Avis délibéré
de la Mission régionale d'autorité environnementale
Provence-Alpes-Côte d'Azur
sur le projet de parc Rocher Mistral au coeur du domaine du
château à La Barben (13) - 2ème avis

**N° MRAe
0003370/A P**

Figure 4: Localisation de la mesure d'évitement E1 -Source : étude d'impact

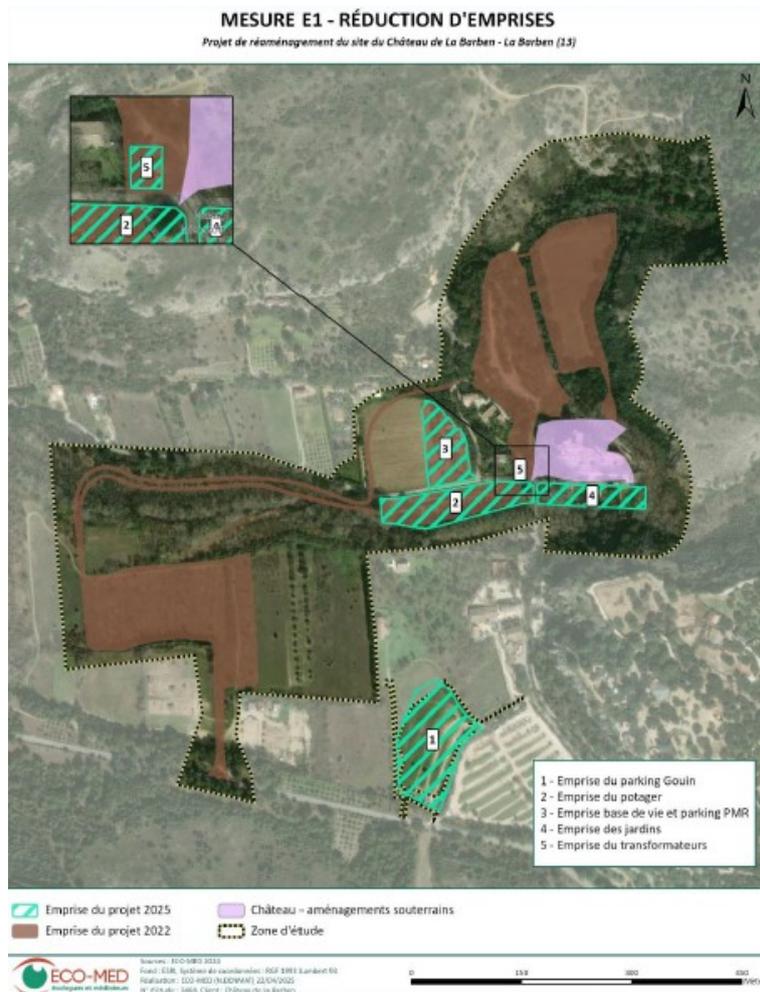
La MRAe constate néanmoins que cette réduction est uniquement spatiale et ne limite pas les impacts fonctionnels liés à l'éclairage, au bruit et à la fréquentation nocturne, qui affectent fortement les chiroptères. Les animations nocturnes sont maintenues, et l'étude d'impact ne procède pas à l'identification d'une trame noire pour arriver à une protection effective des corridors écologiques. Aucune variante de moindre impact n'a été analysée.

De plus, il manque une cartographie précise des secteurs évités, accompagnée d'un engagement formel du maître d'ouvrage à sanctuariser ces zones sur le long terme.

La MRAe recommande la formalisation d'une mesure d'évitement opérationnelle accompagnée d'un engagement du maître d'ouvrage à sanctuariser ces zones sur le long terme, dans le cadre de la demande de dérogation à la législation relative à la protection des espèces qui à ce jour reste à déposer.

Figure 5: Carte des moyens de défense contre l'incendie (source : étude d'impact)

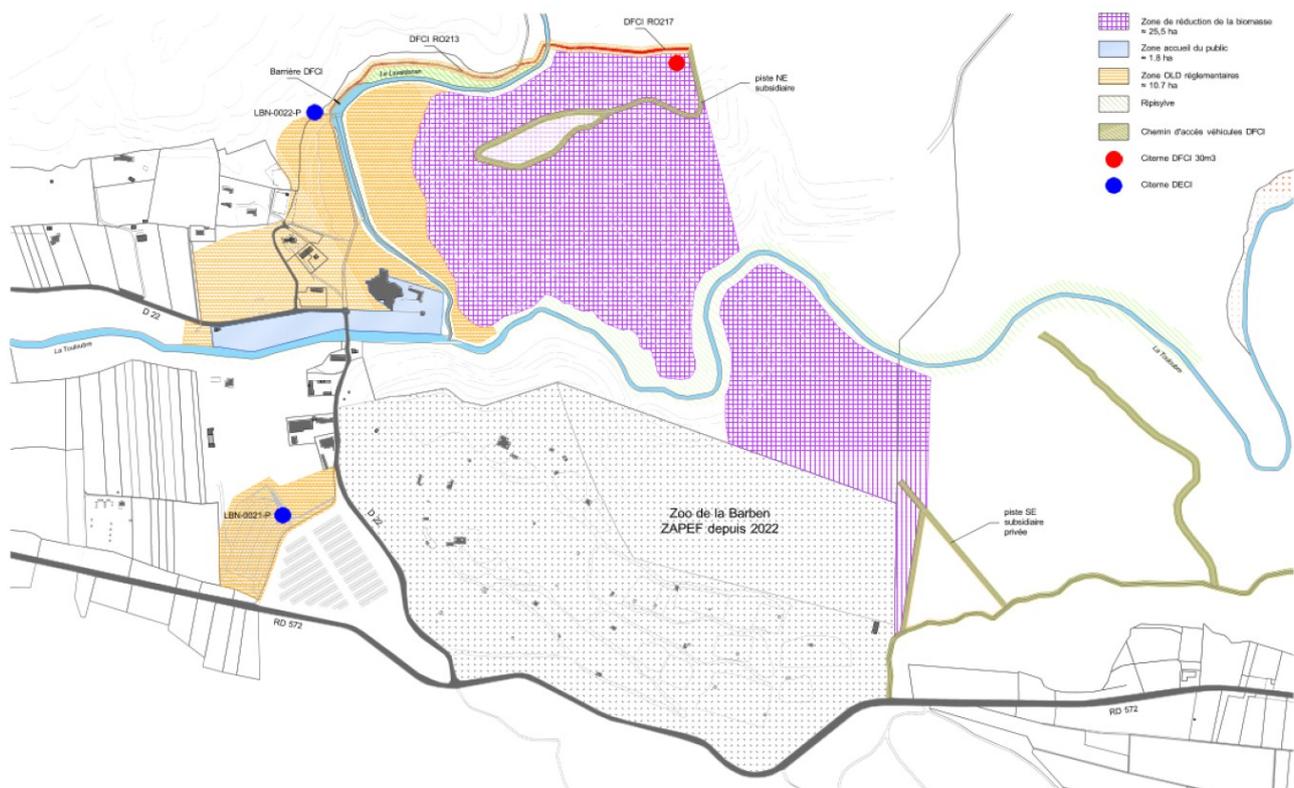
De plus, la MRAe s'interroge sur l'abandon de mesures portant sur la définition d'OLD de type « alvéolaire », étant précisé dans l'étude d'impact que « les opérations de débroussaillage ont été abandonnées, la mesure n'est donc plus nécessaire ». Pourtant, ces obligations sont bien mises en œuvre et devront l'être régulièrement afin d'assurer la défendabilité du site contre l'incendie. Il est en effet indiqué dans l'étude d'impact la réalisation d'OLD au nord du château, autour des aménagements réalisés et de ceux concernés par la demande de permis d'aménager, sur une superficie totale de 10,7 ha, ainsi que des opérations de réduction de la biomasse par pâture de chèvres réalisées sur 25,5 ha (cf figure 5).

L'évaluation des impacts résiduels est ainsi à reprendre après prise en compte des incidences causées par la mise en œuvre des OLD, et en tenant compte de la proposition de mesures de réductions adaptées.

Figure 6: Localisation des habitats d'espèce pour l'avifaune (source : évaluation des incidences Natura 2000)

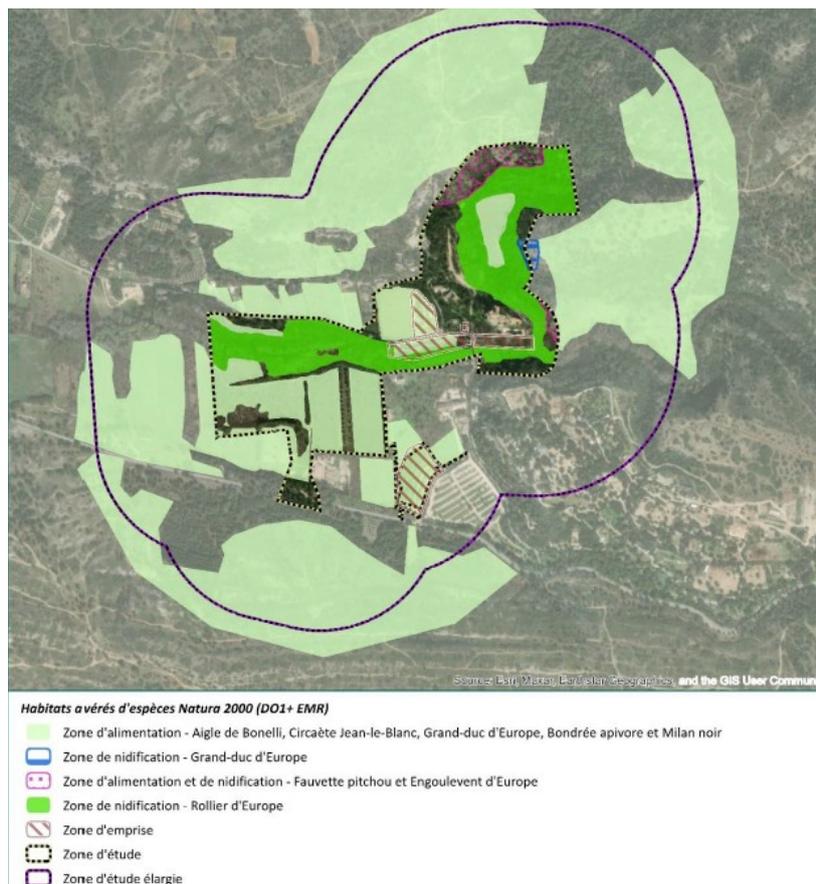
La MRAe ne partage pas la conclusion de l'évaluation des incidences Natura 2000 concernant l'Aigle de Bonelli. L'absence d'incidences significatives sur l'état de conservation de cette espèce n'est pas démontrée, en raison du dérangement induit par le projet (cf § 2.2.1), nécessitant le cas échéant la mise en œuvre des dispositions du VII de l'article L414-4 CE ¹⁰.

Elle rappelle en outre que la zone de nidification du Rollier d'Europe est en partie concernée par la mise en œuvre des OLD (parcelles situées au nord du château).

La MRAe recommande de reprendre l'évaluation des incidences du projet sur le site Natura 2000 en prenant notamment en compte les impacts de la mise en œuvre des OLD et de proposer toutes mesures d'évitement et de réduction. Elle recommande de revoir la conclusion de
